**WG: Grafental (Ost) (FNP 166) (Flächennutzungsplanung) - Stellungnahme  
Schulverwaltungsamt**

**Stellungnahme des Sachgebietes 40/2/23/5 zum  
Bebauungsplan-Vorentwurf 02/005 Grafental-Ost**

Abbildung aus dem Schulischen Mobilitätskonzept: Position Elternhaltestellen

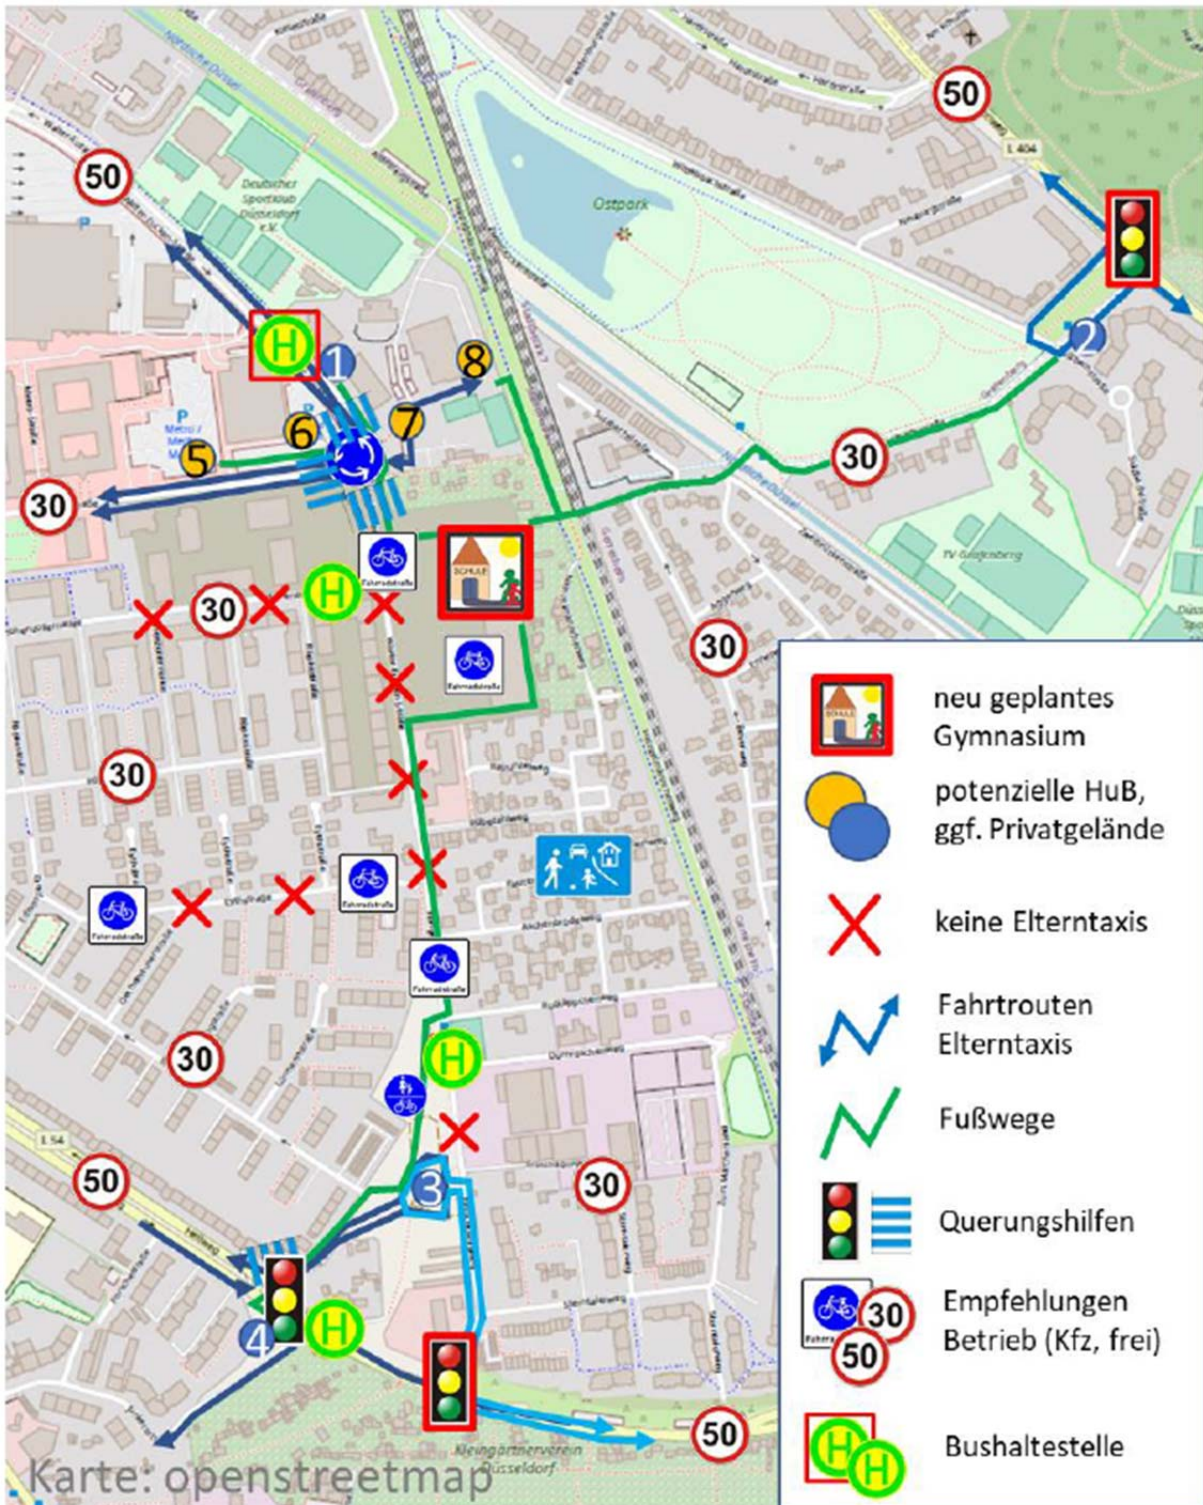
Amt 40 hat zwischenzeitlich ein Schulisches Mobilitätskonzept erstellen lassen, um die voraussichtlichen Schülerverkehre einschließlich der Hol- und Bringverkehre zu untersuchen. Im Ergebnis sollte der individuelle Hol- und Bringverkehr, die sog. Elterntaxi, möglichst aus dem direkten Umfeld der Schule herausgehalten werden und auf mehrere Elternhaltestellen im Umkreis von ca. 100m Entfernung zum Schulgelände verteilt werden.

Die direkt an das Schulgelände angrenzende Straße, parallel zur Walter-Eucken-Straße, sollte danach als Fahrradstraße ausgebildet werden. Dazu sollte es entlang des Schulgrundstücks möglichst keine Senkrechtparkplätze als Besucherstellplätze für die Schulnutzung geben. Der Individuelle Autoverkehr sollte aus dem südlichen Bereich vor der Schule möglichst herausgehalten werden, dementsprechend sind dort auch keine zusätzlichen Stellplätze vorzusehen, welche zusätzliche motorisierte Verkehr nach sich ziehen.
